DECYZJA NR AU-2 / 6730.2 / 90 / 2021

odmawia się ustalenia warunków zabudowy

dla zamierzenia inwestycyjnego pn.: „Budowa budynku usługowego z garażem podziemnym i zewnętrznymi miejscami postojowymi na działkach nr 72/1, 73/1 obr. 31 Podgórze, z wjazdem z działki drogowej nr 279/12 obr. 31 Podgórze wraz z infrastrukturą techniczną na działkach nr 72/1, 73/1, 80/26, 279/12, 279/15, 182/42, 71/7 obr. 31 Podgórze przy ul. Rostworowskiego i ul. Kobierzyńskiej w Krakowie.”

WYNIKI
ANALIZY URBANISTYCZNO - ARCHITEKTONICZNEJ
CZĘŚĆ TEKSTOWA

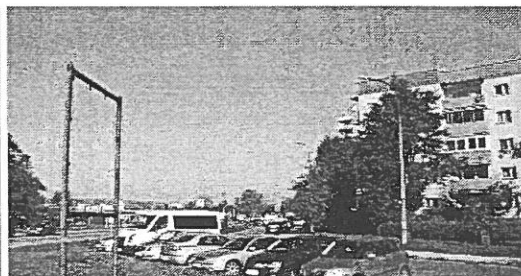
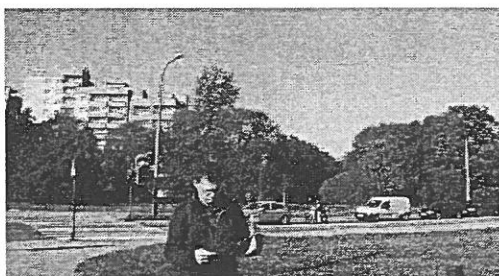
Projektowana funkcja usługowa będzie stanowiła kontynuację funkcji występującej na działce dostępnej z tej samej drogi publicznej.
